INSTITUTO BRASILEIRO DO MEIO AMBIENTE E DOS RECURSOS NATURAIS RENOVÁVEIS
DIVISÃO DE LICENCIAMENTO AMBIENTAL DE ENERGIA NUCLEAR, TÉRMICA, EÓLICA E DE OUTRAS
FONTES ALTERNATIVAS

Parecer Técnico nº 4/2017-DENEF/COHID/CGTEF/DILIC

Número do Processo: 02001.003272/2011-48

Ementa: Análise de definição de Área de Empréstimo que demanda supressão vegetal e desmonte de talude rochoso dentro da planta da CNAAA, para alteração de projeto da UTN Angra 2.

Figura 3. Foto do talude na área de Empréstimo. Fonte:ETN.

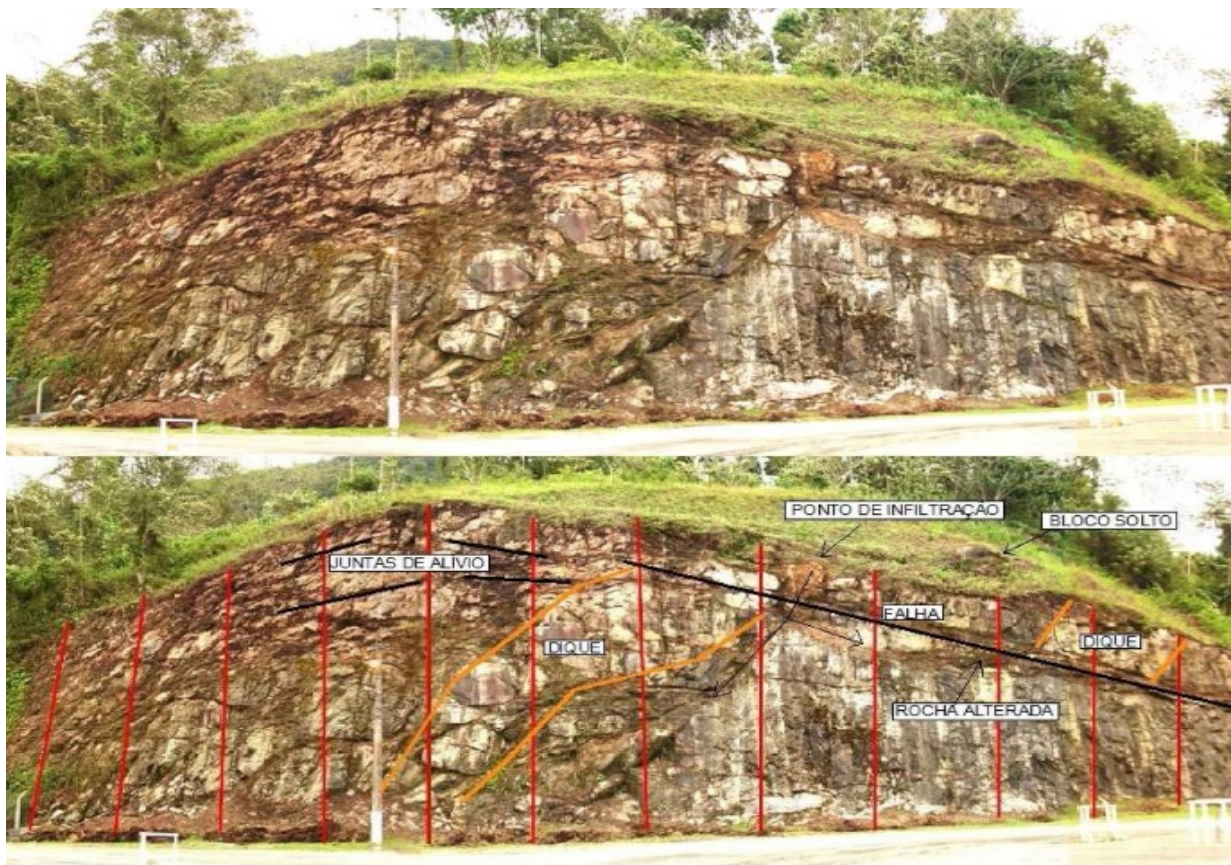
Constata-se por meio dos referidos estudos, resumidos na **Figura 3**, que a fração remanescente do maciço estudado, o talude rochoso, é predominantemente constituído por gnaisses facoidais com textura porfiroblástica e granulometria entre fina e grossa e, ainda, contendo um corpo de granito fino discordante em sua parte central e pode ser classificado pelo método de Bieniawski em quatro setores:

Finalmente, com as evidências constatadas de risco, atribuível à identificação de bloco de rocha solto no topo do talude, sobre solo residual e rocha alterada com presença de grande quantidade de água e infiltração, conforme **Figura 3**, especula-se a título de alerta que futuramente deva ser necessária uma intervenção reparadora de dano ambiental por deslizamento de solo, vegetação e rochas soltas, propiciável por saturação do referido solo residual, advinda de regime intenso de chuvas, não incomum na região de Angra dos Reis, a exemplo de seu histórico de deslizamentos de encostas, caso haja uma possível tomada de decisão pela ETN no sentido de não intervenção na Área de Empréstimo. Portanto, salvo melhor juízo, alguma medida de intervenção no talude da Área de Empréstimo deverá ser tomada, invariavelmente: ainda que não preventiva, reparadora.

Figura 4. Perfil de corte do talude. Fonte: ETN.

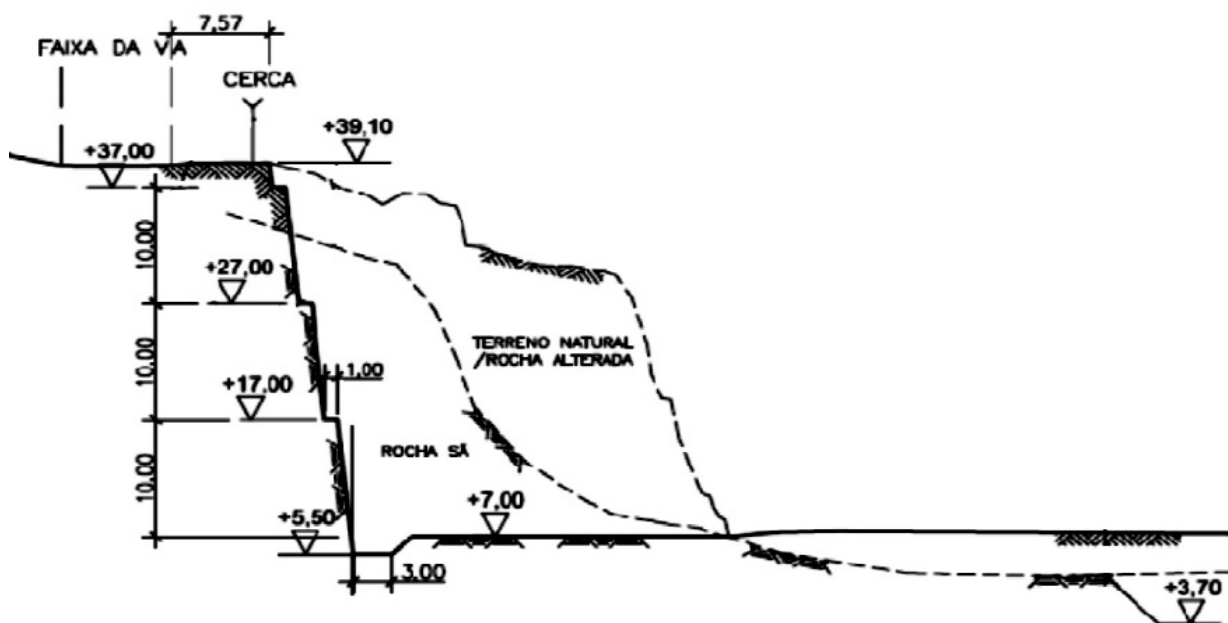
Considerando: a proximidade do talude em relação ao Centro de Informação, com previsão de cerca de 20m, após o desmonte, conforme **Figura 4**; as características da Área de Empréstimo, apresentando infiltração de água na massa de solo e em rocha alterada sobre rocha sã, classificadas como classe II, III e IV, representando cenário de risco associado à possibilidade de deslizamento de solo saturado de água, com deslocamento de bloco rochoso solto, considera-se pertinente:

- Detalhamento do Plano de Desmonte do talude, por parte da ETN, apresentando alternativas de intervenção particionada na referida Área.

A título de exemplo a ser avaliado tecnicamente pela ETN, é sugerida uma intervenção em três etapas:

Figura 6. Relação entre número de espécimes em função da altura total. Fonte: REACOL.

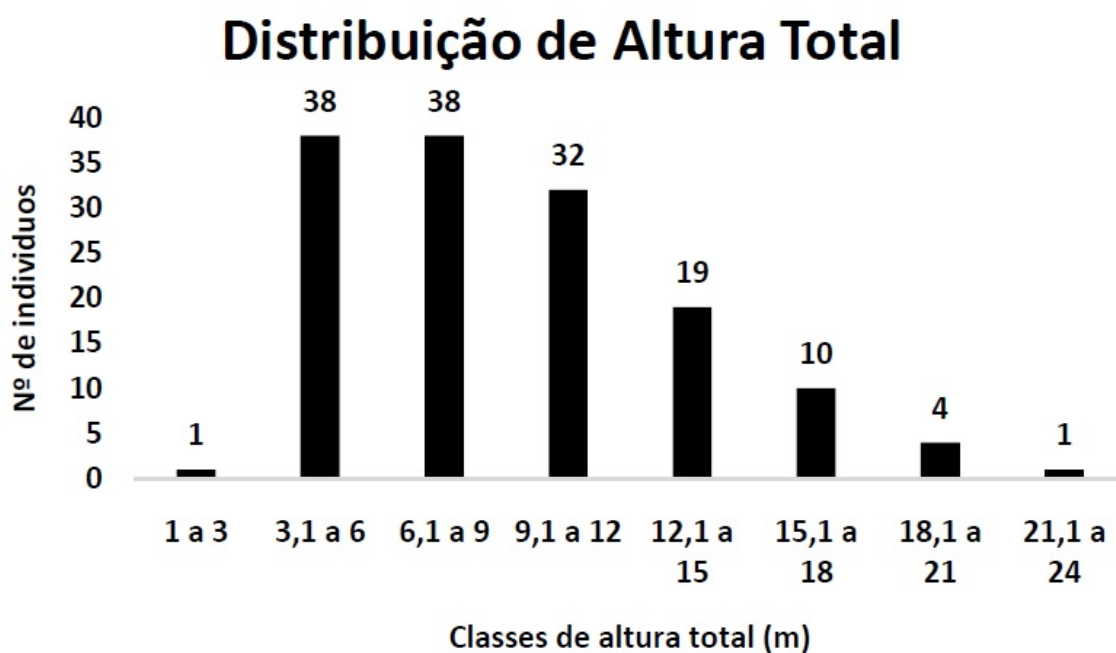
A vegetação não possui estratificação definida, apresentando um dossel dominante entre 3 e 10 metros de altura, com cinco indivíduos inventariados com HT acima de 18 metros, conforme **Figura 6**.
